# Städtebauliche Neuordnung Gesamt- areal und Neubau KEZO

Schlussbericht Studienauftrag  
09.04.2025

Abbildung 3: Projektentwurf Team Penzel Valier mit Maurus Schifferli, Phase 1

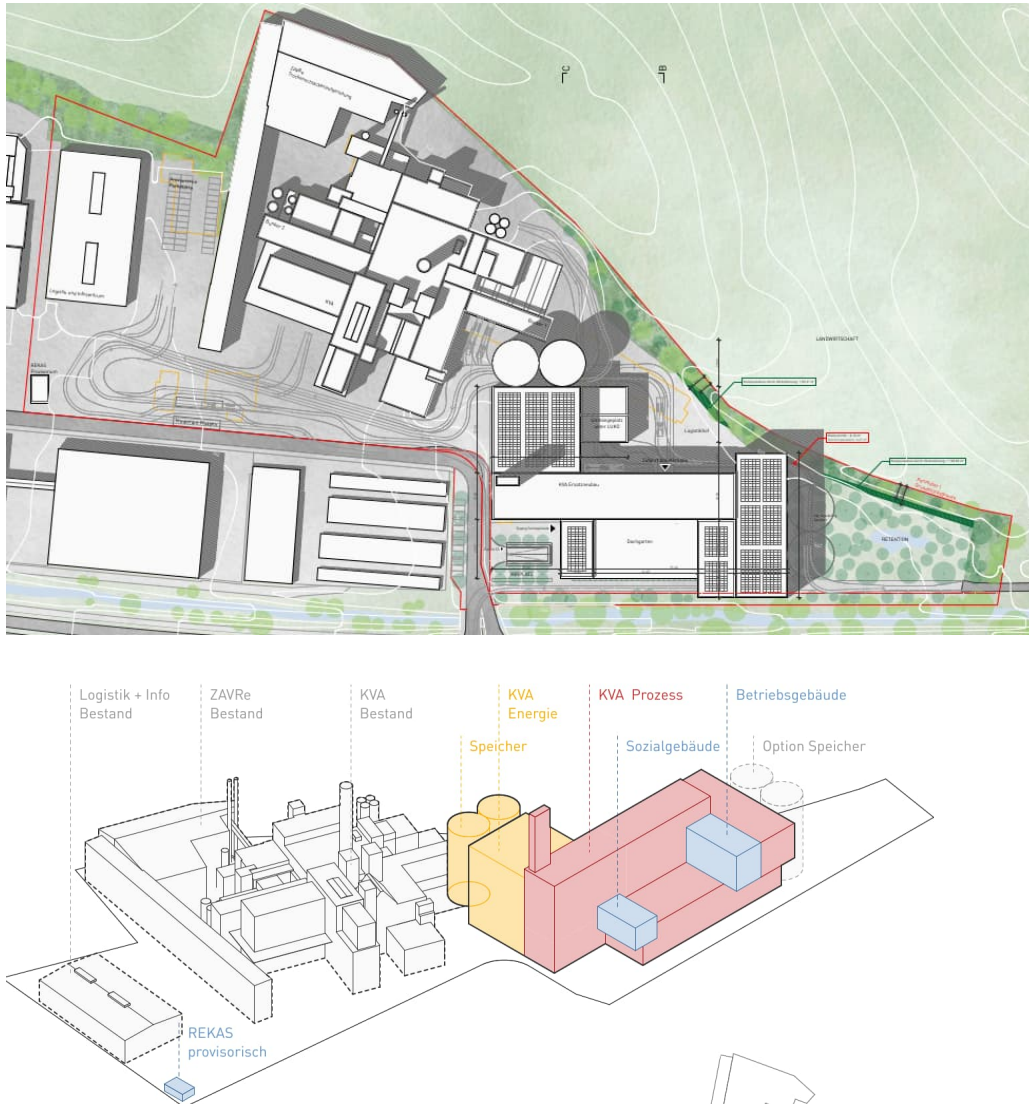
Der Entwurf zeugt von einer detaillierten Auseinandersetzung mit dem Areal und der Umgebung. Die geradlinige Orientierung des KVA-Neubaus entlang der Zürichstrasse mit einer Staffelung des Volumens zur Strasse überzeugt. Die Adressierung der KEZO im Süden wird begrüsst. Das Sozialgebäude mit einem repräsentativem Ankunftsplatz und Dachgarten wird geschätzt.

Das Konzept ist sehr detailliert ausgearbeitet und kann durch die technische und logistische Funktionalität vollumfänglich überzeugen. In Bezug auf die Gestaltung der Freiflächen wird jedoch Überarbeitungsbedarf gesehen.

Insgesamt zeigt der Projektvorschlag ein sehr hohes Weiterentwicklungspotenzial. Gestützt auf die definierten Beurteilungskriterien und in Kenntnis der technischen Vorprüfung vermag das Projekt zu überzeugen. Das Beurteilungsgremium entschied daher, den Ansatz im Rahmen zweiten Bearbeitungsphase weiterzuerfolgen und die genannten Mängel zu adressieren.

Abbildung 4: Projektentwurf Team Hildebrand mit BÖE Studio, Phase 1

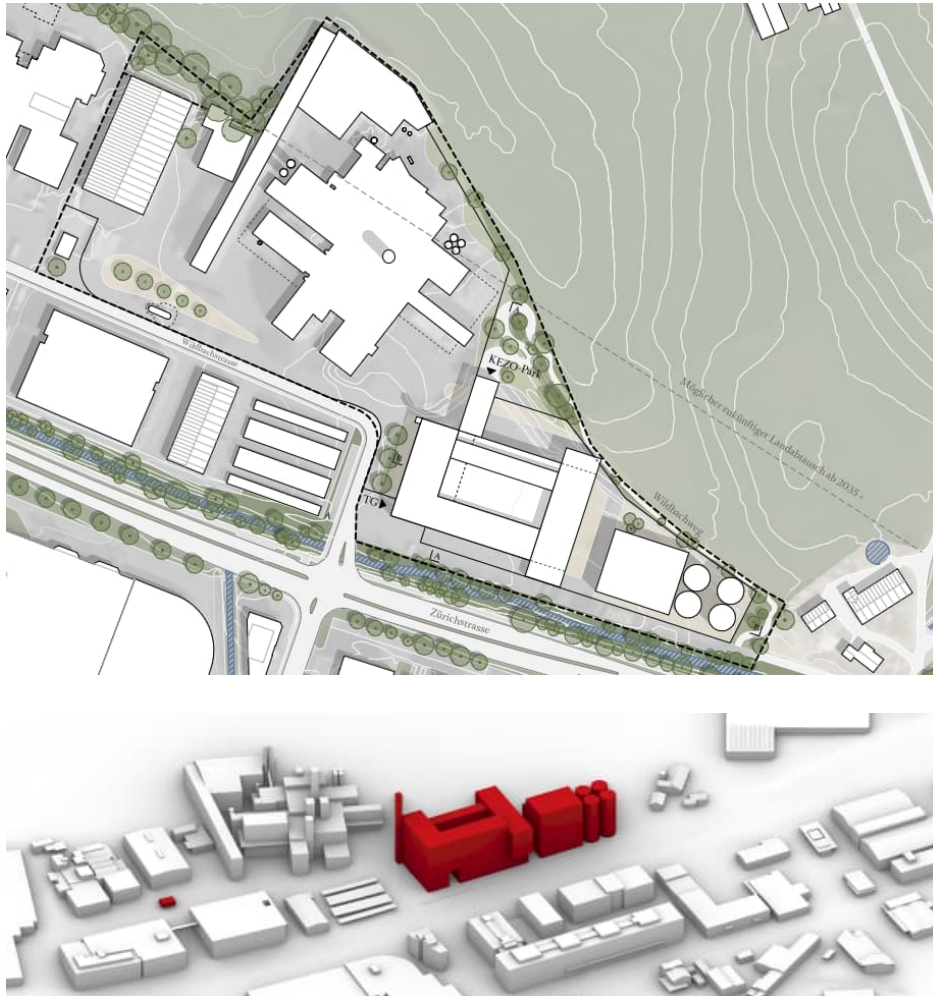
Das Beurteilungsgremium würdigt den Entwurf als stimmiges, gut hergeleitetes Konzept, das architektonisch und freiräumlich grundsätzlich überzeugt. Das Konzept basiert auf einer detaillierten Analyse und kann aufgrund seiner Kompaktheit überzeugen. Die Aufteilung in mehrere Bauvolumen schafft ein lockeres Erscheinungsbild und sichert wichtige Sichtbezüge.

In Bezug auf die Funktionalität weist das Konzept jedoch Schwächen auf. Der Versiegelungsgrad aufgrund der Verkehrswege wird als zu hoch beurteilt. Die Idee einer Anlieferhalle wird zwar begrüsst, die Areallogistik insgesamt wirft jedoch Fragen auf. Auch die Ankunftssituation und Adressierung der neuen KVA überzeugte das Beurteilungsgremium nicht vollumfänglich.

Insgesamt zeigt der Projektvorschlag ein hohes Weiterentwicklungspotenzial. Gestützt auf die definierten Beurteilungskriterien und in Kenntnis der Vorprüfung vermag das Projekt trotz offener Fragen grundsätzlich zu überzeugen. Das Beurteilungsgremium entschied daher, den Ansatz im Rahmen zweiten Bearbeitungsphase weiterzuverfolgen und die genannten Mängel zu adressieren.

Abbildung 5: Projektentwurf Team FHV mit Atelier ADR, Stufe 1

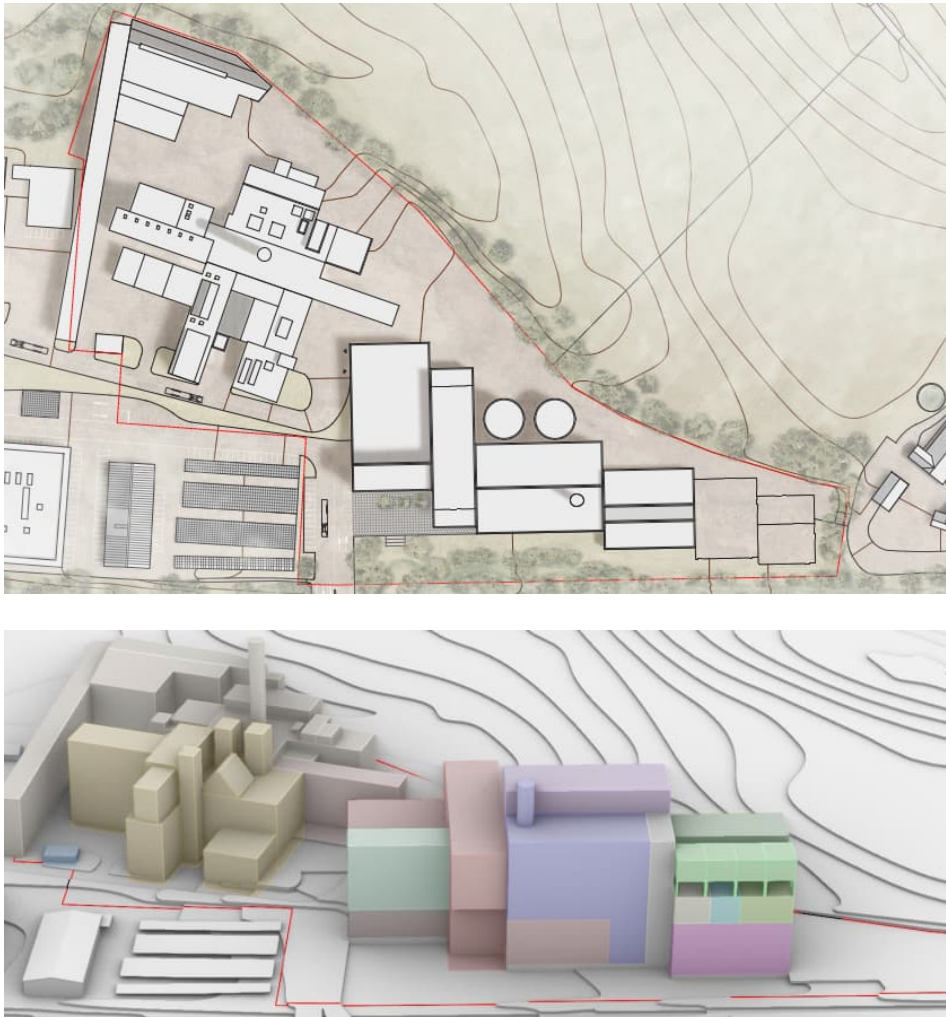
Der Entwurf zeugt von einer sorgfältigen Auseinandersetzung mit dem Areal und der Umgebung. Die Staffelung der Gebäude sowie das Freispielen eines attraktiven Freiraums im Süden, entlang des Wildbachs, überzeugen das Beurteilungsgremium. Auch die Adressierung im Süden via Zürichstrasse und der Ankunftsplatz vor dem Sozialgebäude werden positiv gewürdigt.

Mit einer Höhe von 62 m wird das Projekt jedoch als sehr hoch beurteilt. Zudem führt die aus städtebaulicher Sicht attraktive gestaffelte Anordnung für den Betrieb zu Herausforderungen. Die Aufweitung des Wildbachs schafft einen attraktiven Freiraum, führt aber betrieblich zu Herausforderungen, da somit eine Umfahrung im Süden der KVA fehlt. Zudem bleiben weitere betriebliche und logistische Fragen ungelöst.

Insgesamt zeigt der Projektvorschlag ein adäquates Weiterentwicklungspotenzial. Gestützt auf die definierten Beurteilungskriterien und in Kenntnis der technischen Vorprüfung vermag das Projekt im Grundsatz zu überzeugen. Das Beurteilungsgremium entschied den Ansatz im Rahmen zweiten Bearbeitungsphase weiterzuverfolgen und die genannten Mängel zu adressieren.

Abbildung 8: Projektbeitrag Team Hildebrand mit BÖE Studio, Phase 2

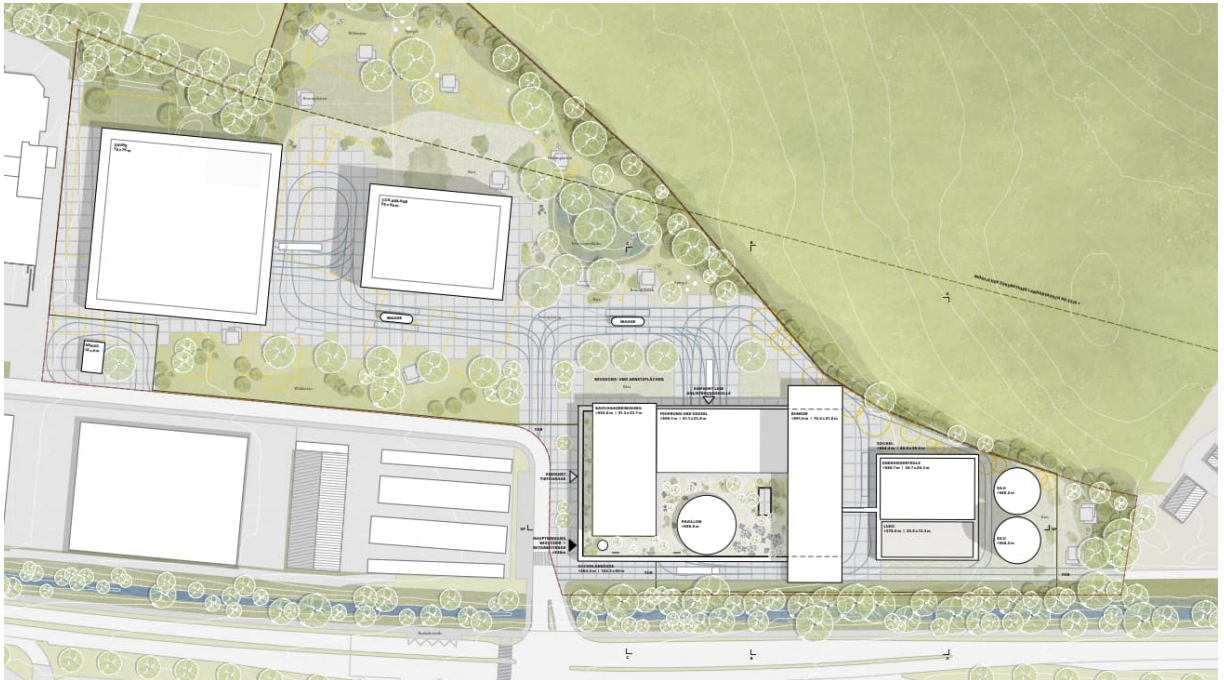
Der Entwurf «Schauplatz» schlägt eine volumetrische Setzung der Baukörper in drei Einzelelementen vor, die Durchsichten von der Zürichstrasse in den angrenzende Landschaftsraum ermöglichen. Die volumetrische Differenzierung in Kernanlage, Energiezentrale und Energiespeicher werden begrüsst sowie die sich nach Osten ab staffelnden Gebäudevolumen.

Das Konzept, die internen Abläufe nicht linear, sondern in einer «Schnecke» um die Anlieferungs- und Entsorgungshalle zu organisieren, wird sehr begrüsst. Die Organisation und Lage der Anlieferung ist technisch optimal gelöst, benötigt allerdings sehr viele Waagen.

Das einfache Ordnungsprinzip der Volumen auf dem verbindenden Sockel ist überzeugend. Ihre Ausformulierung zur Landschaft wirft architektonisch noch Fragen auf. Die sich nach Süden öffnende, öffentlichen Dachterrasse mit Besucherpavillon ist attraktiv. Die unter ihr organisierten Betriebs- und Sozialflächen sorgen für eine aktive Front.

Die architektonische Ausformulierung der Fassaden der Einzelvolumen bleibt sehr konzeptionell und führt zu intensiven Diskussionen im Gremium. Die Konstruktionsprinzipien für Funktionseinheiten und Bunker in Beton, für Anlieferhalle, Rauchgasanlage, Energiezentrale und Pavillon in Holz ist nachvollziehbar, allerdings scheint die Holzkonstruktion aufwändig.

Das ausgearbeitete Anlagenlayout ist sehr gelungen. Die funktionale Anordnung von zwei Gebäudekomplexen bietet vor allem hinsichtlich der weiteren Entwicklungsschritte des Standortes mehrere Vorteile und beinhaltet zudem gute Lösungen für die Kehr- und Betriebsstoffanlieferung.

Die Sozial- und Betriebsräume wurden in einem kombinierten Gebäudeteil konzipiert, welcher sich entlang der Südseite vom Zugangsbereich im Westen bis zum Kehrtrichtbunker im Osten erstreckt. Der Einblick vom im Betriebsgebäude befindlichen Kranführerstand in den Bunker ist nicht optimal gelöst; da dieser Gebäudeteil in der Höhe nur bis zum Dach der Anlieferhalle reicht, ist der Kranführerstand zu tief unten angeordnet.

Insgesamt konnte der Projektbeitrag, trotz vieler positiver Aspekte, gestützt auf die definierten Beurteilungskriterien und in Kenntnis der Vorprüfung nicht vollumfänglich überzeugen. Das Beurteilungsgremium entschied dementsprechend, den Ansatz nicht weiter zu verfolgen.
